Modulo per la presentazione delle osservazioni per i piani/programmi/progetti sottoposti a procedimenti di valutazione ambientale di competenza statale

Valutazione di Impatto Ambientale (VIA) – art.24 co. 3 D. Lgs. 152/2006 e s.m.i.

Oggetto: OSSERVAZIONE IN **AMBITO GEOLOGICO, DISSESTO PER FRANE E RISCHIO SISMICO** – Progetto di Impianto Eolico “**Poggio Tre Vescovi**” per la produzione di energia da fonte rinnovabile mediante l’installazione di n. 11 aerogeneratori in **Alta Valmarecchia** nel comune di Badia Tedalda (AR) – presentato il 26/04/2023 dalla Società **BADIA TEDALDA EOLICO S.r.l.**

Fig. 1 Distribuzione impianti contermini (Poggio Tre Vescovi, Badia del Vento, Badia Wind)

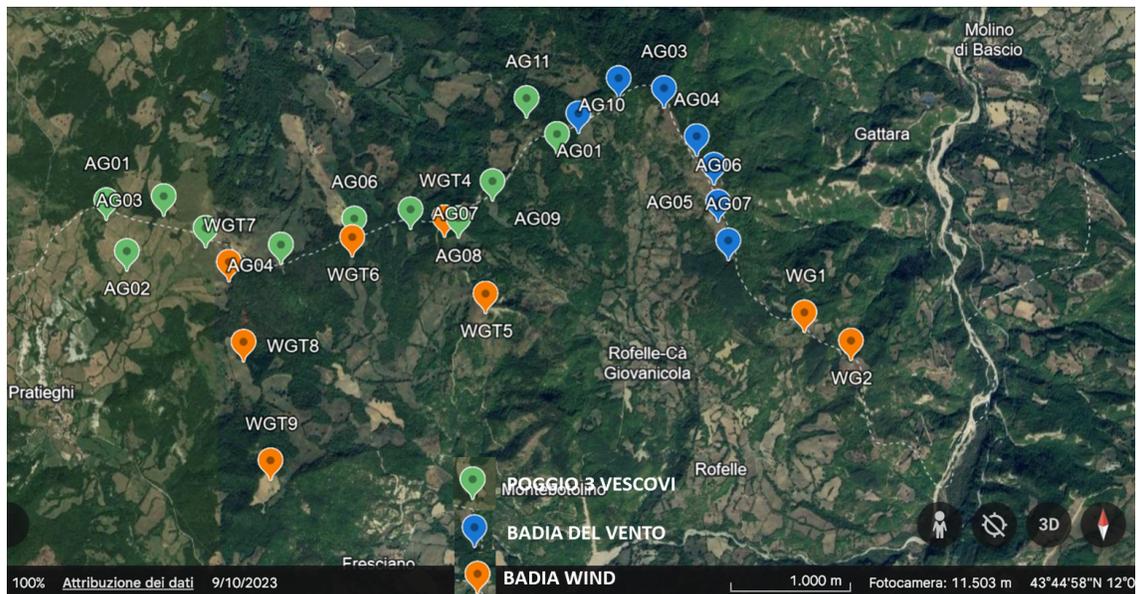
“Poggio Tre Vescovi” risulta essere adiacente all’impianto denominato “Badia del Vento” in corso di autorizzazione da parte della Regione Toscana e all’impianto “Badia Wind”, presentato al MASE ad Aprile 2023.

Gli stessi impianti insistono sul crinale Tosco-Romagnolo e sono baricentrici rispetto a parchi e aree naturali protette. Il progetto di “Poggio Tre Vescovi” fu proposto in passato nel 2010 e nel 2017 e mai autorizzato per gli impatti non mitigabili né compensabili sui territori così come evidenziato nel documento finale del procedimento di VIA che si cita testualmente “...non riguardava il superamento delle criticità già evidenziate nel verbale di CdS del 2011,” tra le quali “... iv) **impossibilità di esprimere compatibilità ambientale riguardo la componente suolo, data l’indeterminatezza sull’ammissibilità tecnico-procedurale di ripermostrazione dei dissesti di frana, così come segnalato dalla competente Autorità di Bacino**”.

Fig. 2a – Esempio degli effetti delle alluvioni di Maggio 2023 sulla rete viaria e l’edificato. Carta degli impatti da frane rilevati da foto aeree del 25.5.2023 da SGSS, UNIBO e UNIMORE per la parte N del Comune di Casola Valsenio (cortesia Prof. Matteo Berti, Bologna).

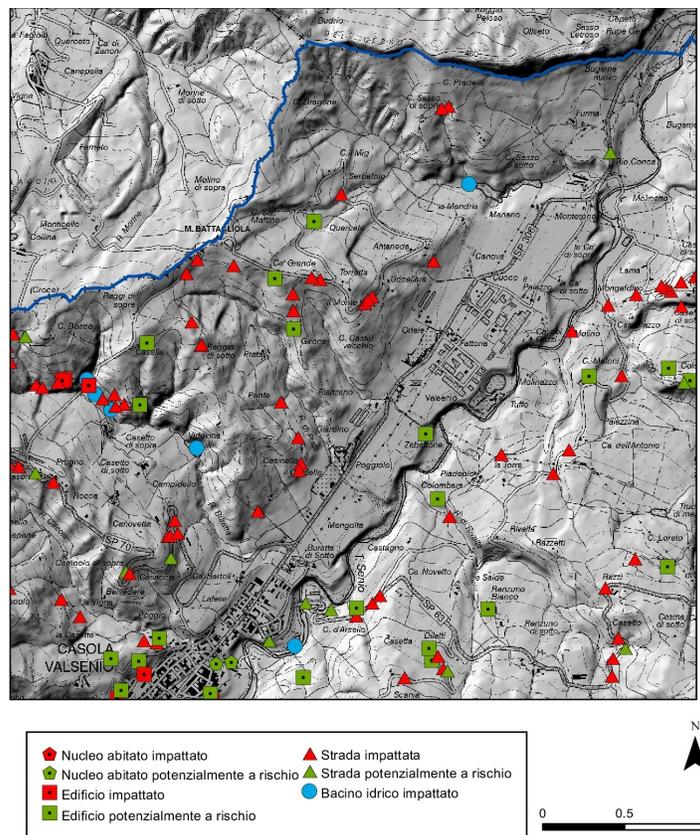
Questa **franosità diffusa appare particolarmente concentrata lungo il reticolo stradale, nelle nuove infrastrutture che implicano trasporti speciali e pesanti e interrimento di reti elettriche, idriche, foniche e simili ai lati delle strade**, come evidenziato nel caso esemplificativo di seguito riportato (Fig. 2a).

Se osservato per opere di tipo stradale, possiamo ben immaginare cosa può succedere per quanto concerne la costruzione e l’esercizio di impianti eolici di grande taglia. Queste opere possono essere causa di **incremento del rischio di dissesto in quanto rappresentanti la causa scatenante di nuova franosità e/o di riattivazione della franosità quiescente.**

Fig. 2b – La grande faglia diretta sismogenetica di Piancaldoli–S. Sofia–Casteldelci e la sua coniugata del Verghereto (mod. da Landuzzi 1991, Boll. SGI 110, 581–600). L'area del progetto si trova all'estremo SE della fascia colorata.

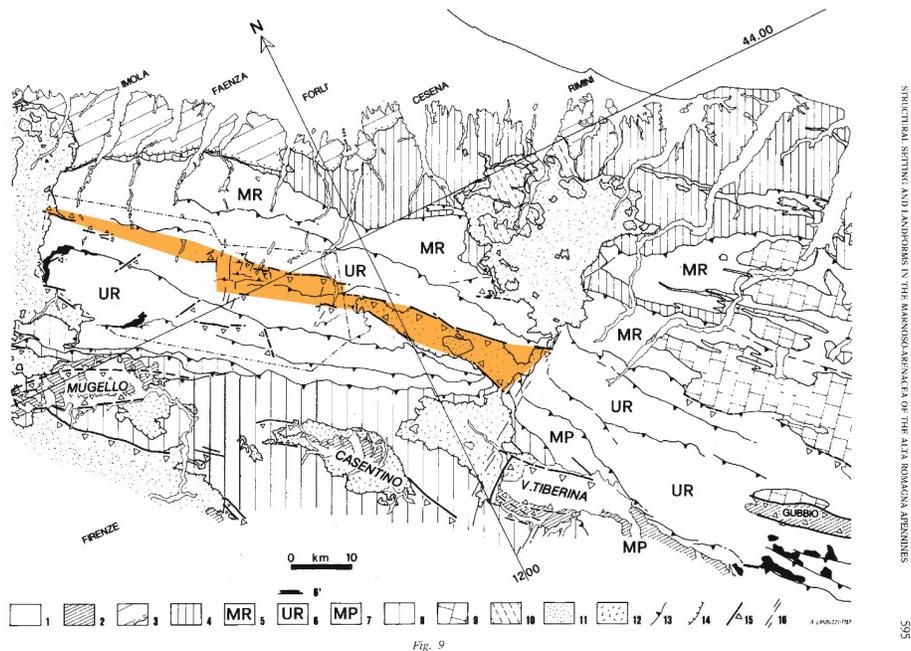
Ad aggravare la situazione già critica per la stabilità di manufatti, infrastrutture e insediamenti fondati su queste rocce di pessima qualità (come dimostra anche la scarsità di manufatti nelle aree in esame) c'è la prossimità della faglia S. Sofia–Casteldelci che corre 4–5 km a Nord del crinale e costituisce un segmento di una fascia di dislocazione più estesa a NW (fino a Piancaldoli) e a SE (Fig. 2b). Essa è stata individuata negli anni '90 mediante studi geologici per l'impianto di reti geodetiche di precisione (IGMI Firenze) da integrare con la rete sismica nazionale (INGV) e con la rete microsismica aziendale volta a monitorare la stabilità e il comportamento sismico del grande bacino di Ridracoli (Achilli V., Arca S., Baldi P., Chiggio R., Landuzzi A., Marabini S., Mularghia F., Tinti S. & Vai G.B., Studio sismotettonico dell'Appennino Forlivese: il progetto GEOSIS. Boll. Geodesia e Sc. aff., IGM, 49, 4, 319-361).

Questa faglia è stata individuata come faglia generatrice dei terremoti disastrosi di S. Sofia, S. Piero in Bagno e Verghereto, con intensità fino al IX grado della Scala MCS e magnitudo vicina a 6 (Fig. 3a). L'alto Appennino Forlivese risulta come una delle aree di alta sismicità dell'Appennino Settentrionale (Figg. 2, 3, 3a, 4). Le numerose frane attive e quiescenti, che costellano i rilievi adolciti della zona e i versanti prativi con le tipiche ondulazioni, sarebbero di per sé un elemento sufficiente per escludere tutta questa fascia di territorio quale potenziale areale per progetti eolici. In aggiunta, la zona in cui insiste il progetto di impianto eolico è evidentemente area ad alto rischio sismico. Tale situazione evidenzia un sito del tutto inadatto sul piano geologico-strutturale.

Fig. 3 – Fasce sismogenetiche di massima pericolosità sismica dell'Appennino Tosco-Romagnolo (DISS 3.3.0, INGV).

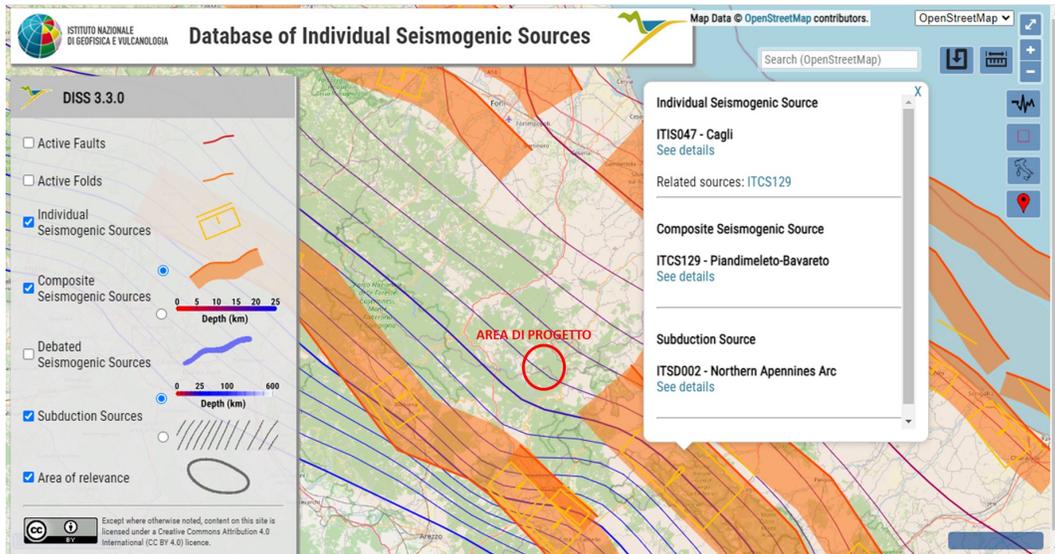
Aggravante sismica ulteriore è tutta la fascia di crinale scelta per questo rosario di aerogeneratori di grande taglia considerando anche gli altri progetti che insistono nella stessa zona. Per definizione un crinale è zona di scuotibilità sismica fortemente amplificata. In questa fascia di crinale i materiali clastici (inerti tipo sabbia, ghiaietto) usati necessariamente per drenare le fondazioni degli aerogeneratori e gli stessi calcari marnosi del M. Morello intensamente fratturati su cui poggerebbero le fondazioni, potrebbero subire liquefazione in caso di evento sismico, provocando il crollo delle imponenti torri d'acciaio.

Inoltre, nel caso prospettato di fondazione su pali, le tensioni trasmesse ai terreni del substrato durante un terremoto potrebbero riattivare superfici di scollamento di frane quiescenti.

Fig. 4 – Mappa di pericolosità sismica del territorio dell'Emilia-Romagna(INGV)

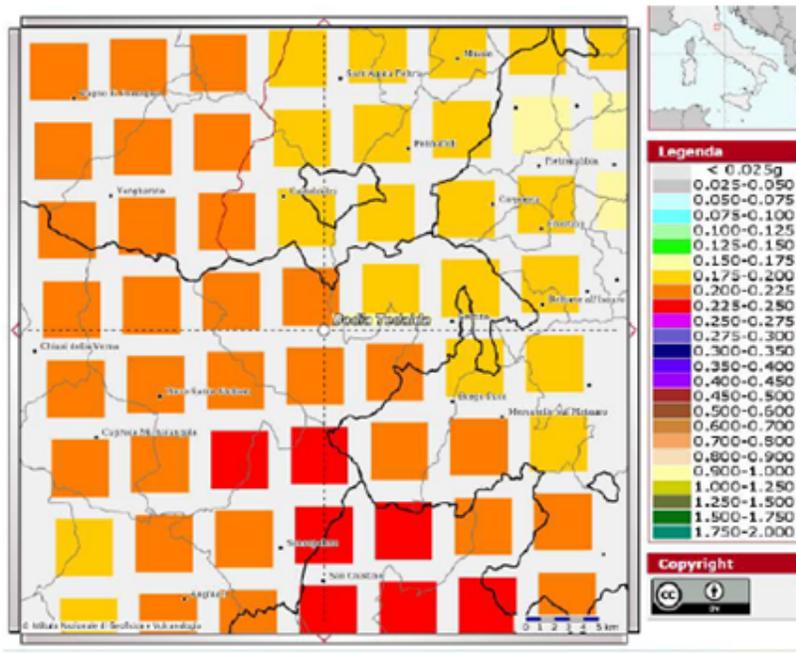
La ricorrente attività sismica che caratterizza la zona ha riflessi diretti e ripetuti sull'incremento della pervasività delle fratture di queste rocce già intensamente deformate a causa della loro origine geodinamica e caratterizzazione litologica di scarsa qualità. Argilliti, marne, peliti e areniti e anche i più rari calcari sono praticamente ridotti ad ammassi granulari, a bassa coesione e ad alta propensione al distacco dai versanti, allo scivolamento gravitativo e alla fluidificazione sismica.

Fig. 6 Foglio Pieve Santo Stefano - foglio n. 278 della CARG 1:50000

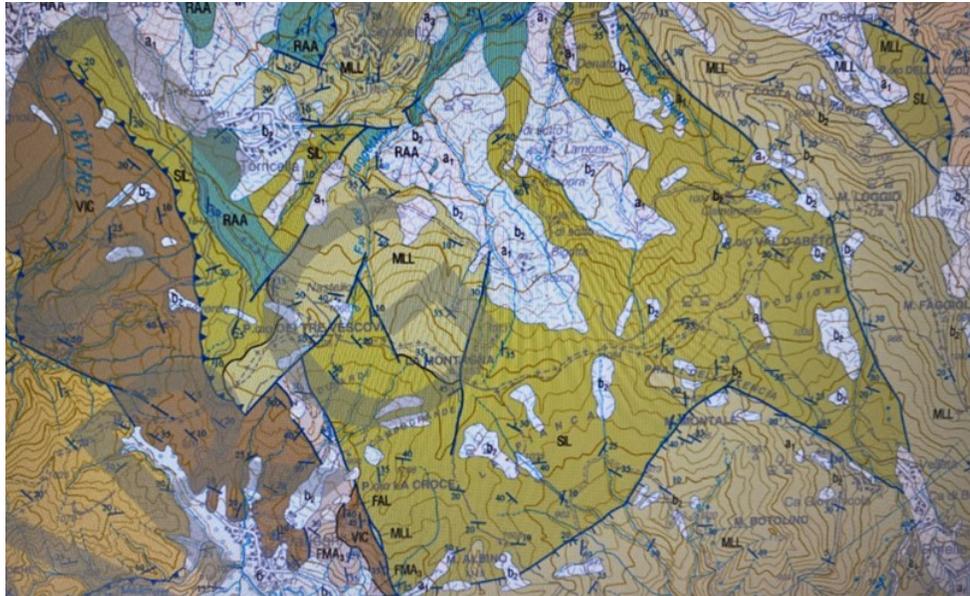
La carta geologica (si veda immagine sottostante Foglio Pieve Santo Stefano - foglio n. 278 della CARG 1:50000) riporta lineamenti strutturali sia a grande scala che media (faglie di media dimensione), mentre la fratturazione a scala piccola è individuabile in situ e nei campioni di roccia prelevati. Si nota sempre segnalati sulla carta geologica, presenza di stratificazioni con direzioni e pendenze molto variabili da 10° a 45° anche rovesciati a dimostrazione della estrema complessità strutturale della zona.

Tutte le indagini geotecniche che sono state eseguite ad oggi, confermano la fragilità delle rocce che compongono i terreni del crinale oggetto di interesse.

Molti dei campioni che sono stati prelevati durante le indagini sono di scarsa qualità tanto che solo alcuni sono stati utilizzati per eseguire le analisi geotecniche.

Ne sono un esempio i campioni prelevati durante i 35 sondaggi eseguiti nei quali si è tentato di eseguire carotaggio continuo: si è riusciti a prelevare solo 5 campioni indisturbati e 10 campioni rimaneggiati.

Anche le 14 prove penetrometriche dinamiche che sono state eseguite hanno spesso dato risultati non valutabili.

La relazione geologica fa notare che proprio a causa della evidente scarsa qualità dei terreni indagati, è stato utilizzato un "approccio conservativo" nelle conseguenti analisi e valutazioni geo-meccaniche. Tale approccio conservativo, sempre secondo lo studio geologico, porta a inquadrare il terreno del crinale in oggetto, secondo delle sezioni litostratigrafiche interpretative che vedono dall'alto verso il basso, un primo strato di argille limose superficiali di alterazione (eluvio-colluviale) dello spessore variabile 1-5 m, un secondo strato composto da argilliti di alterazione del substrato sottostante di spessore 3-6 m ed infine dal substrato argillitico (Formazione di Sillano s.s.) che quindi si troverebbe a delle profondità dal piano campagna che variano tra e 4 e 10 m.

Questo approccio conservativo porta a delle semplificazioni eccessive. Infatti, considerando il sottosuolo omogeneamente caratterizzato da argilliti, non si tiene conto della variabilità litologica e geotecnica.

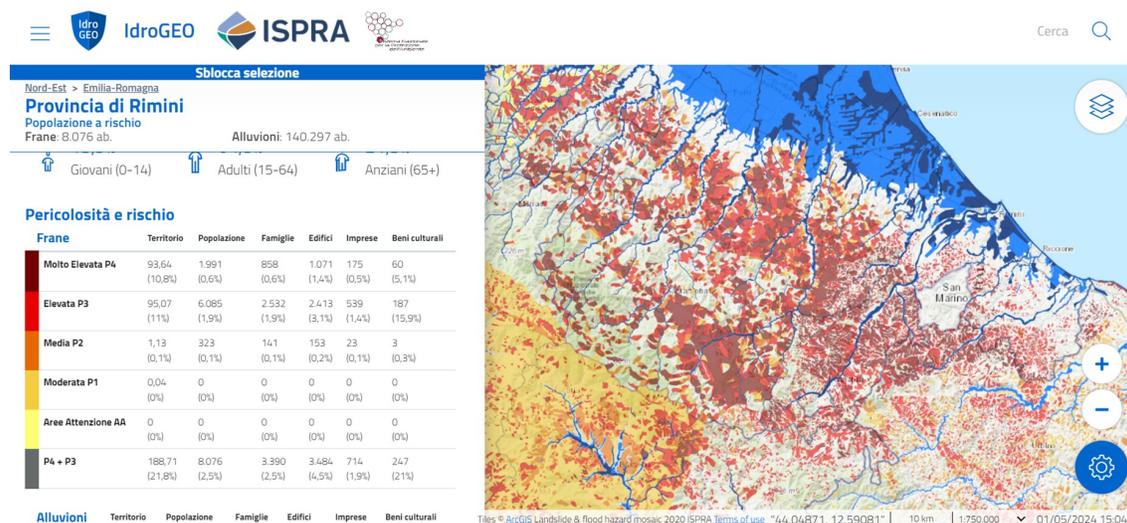
La Fig. 7 è già molto indicativa e mostra il forte addensamento di franosità **nell'alta Valmarecchia per la vasta presenza delle argilliti della Coltre Liguride.** Inoltre, la Romagna (compresa la parte Toscana) è pervasa dalle frane che coinvolgono i terreni della Formazione Marnoso Arenacea. **In sostanza, oltre metà del territorio collinare e montano dell'Appennino è in stato di equilibrio instabile, anche quando non lo manifesta esplicitamente ed è**

Non c'è quindi da sorprendersi se l'inventario delle frane attivate o riattivate dalle due alluvioni, in corso di attuazione nella RER con la collaborazione di Unibo e Unimore ci stia mettendo a disposizione un quadro analogo e desolante, ancora maggiore della Fig. 7.

Circa metà delle frane delle alluvioni 2023 non compaiono negli inventari disponibili (Fig. 7). Questo non significa che non preesistessero, semplicemente erano state mascherate da attività agricola o erano sfuggite anche all'occhio dei tecnici.

Fig. 8 Interferenza della viabilità con le aree di dissesto

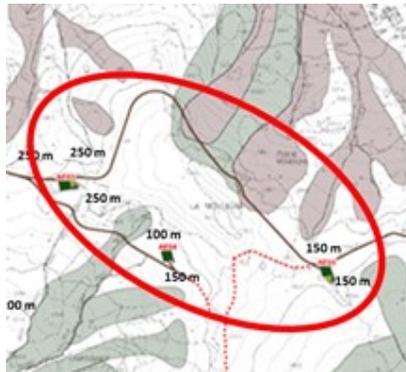
L'approfondimento fa riferimento ad una richiesta relativa al tratto di viabilità di cantiere che, in territorio comunale di Casteldelci, interferisce con un'area di dissesto “da assoggettare a verifica ai sensi dell'art. 17 delle NTA” (Norme Tecniche di Attuazione) del Piano Stralcio di Bacino per l'Assetto Idrogeologico del Bacino Marecchia-Conca (PAI). Tale porzione di viabilità è quella che funge da collegamento tra gli aerogeneratori AE03 e AE05 e si sviluppa nella porzione di crinale nei pressi di “Podere Montagna” (Vedi figura sottostante)

Nella sua trattazione, il proponente fa riferimento ad uno studio geomorfologico/geologico eseguito sull'area soggetta a dissesto che avrebbe permesso “di revisionare la perimetrazione delle aree in frana, sia attive che quiescenti, presenti nell'area e direttamente interferenti con la suddetta porzione di viabilità di cantiere.” Tale studio arriverebbe ad una “proposta” finale “di nuova classificazione (che) di fatto esclude il tratto di viabilità interessato dalla diretta interazione con l'area di dissesto attivo”.

A tal riguardo, viene da osservare che quanto disciplinato dalle Norme Tecniche di Attuazione del Piano (NTA) proprio relativamente alle aree in dissesto attivo da assoggettare a verifica ai sensi dell'art. 17 (Varianti e aggiornamenti al Piano Stralcio), art.6, comma 1 (dove il citato art.19 L.183/89 viene sostituito dall'art.68 DL n.152/06), 2 e 3, si richiama l'attenzione sulle modalità di aggiornamento del Piano Stralcio per cui “Gli aggiornamenti delle Perimetrazioni.....omissis.....sono adottati sulla base di proposte.....omissis.....presentate dagli Enti territorialmente competenti e previo parere del Comitato Tecnico, che si avvale per l'istruttoria dei Servizi Tecnici regionali e/o provinciali, con delibera del Comitato Istituzionale”.

Non essendo stata recepita in sede di normativa di PAI, la perimetrazione suggerita dalla proponente, rimane una valutazione di parte e non ha alcun valore ufficiale.

Inoltre, come già evidenziato nel corso della presente trattazione, le valutazioni che ad oggi sono state eseguite utilizzando le pregresse indagini geognostiche, non sono in grado di descrivere adeguatamente lo stato di instabilità del sito in oggetto poiché di scarsa qualità e quindi non esaustive relativamente alla parametrizzazione geotecnica di dettaglio richiesta e ai modelli da utilizzare per la valutazione della instabilità dei versanti.

Fig. 9 - Cartografia CARG

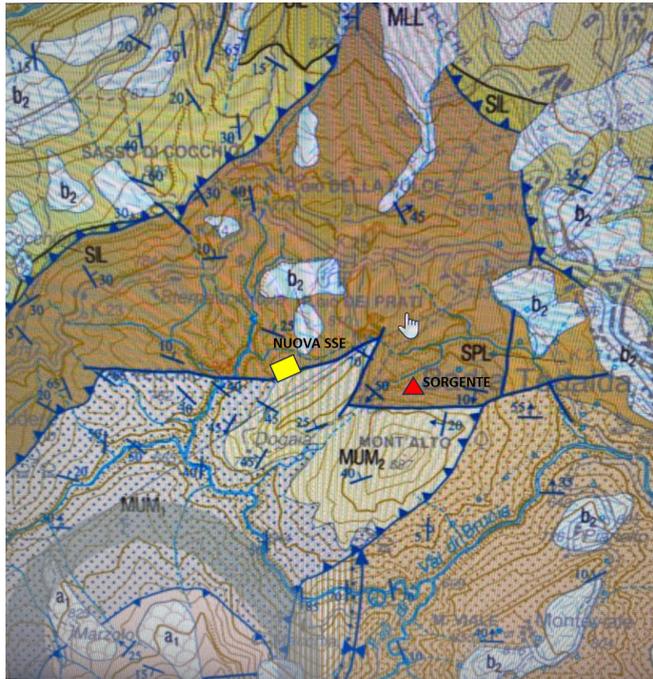
Questo approfondimento tenta di chiarire l'eventuale ripercussione della costruzione della nuova SSE con la sorgente che scaturisce a circa 600 m di distanza e captata ad uso acquedottistico.

Il contesto geologico in cui è posizionata la coppia SSE-sorgente è un contesto di alta eterogeneità strutturale. Osservando la carta geologica (vedi figura sottostante, cartografia CARG) si evince che la sorgente è posizionata in un contesto di strutturale simile a quello dell'ubicazione della SSE e caratterizzato dalla eterogeneità strutturale legato alla tettonica che si è sviluppata a seguito della messa in posto dei terreni. I lineamenti strutturali a grande scala visibili in carta (faglie/sovrascorrimenti) hanno alta probabilità di portarsi dietro fratturazioni a media e piccola scala nella zona al loro intorno. La sorgente è probabilmente ubicata in corrispondenza di una di queste zone

fratturate a contorno della faglia che giustappone i due domini delle Unità Tettoniche Umbro-Marchigiane-Romagnole (Marnoso-Arenacea Umbra, MUM) e Unità Tettoniche Toscane (Marne di Vicchio, VIC).

A causa di questa situazione di possibile intensa fratturazione dei terreni nell'area in oggetto, non è possibile escludere il fatto che il bacino idrogeologico di pertinenza della sorgente abbia un perimetro che esclude la zona della SSE. È perciò necessario eseguire delle indagini adeguate al fine di fugare qualsiasi dubbio sulla possibilità che gli interventi di messa in opera della SSE abbiano un impatto sulla alterazione del sistema di circolazione delle acque della falda sotterranea.
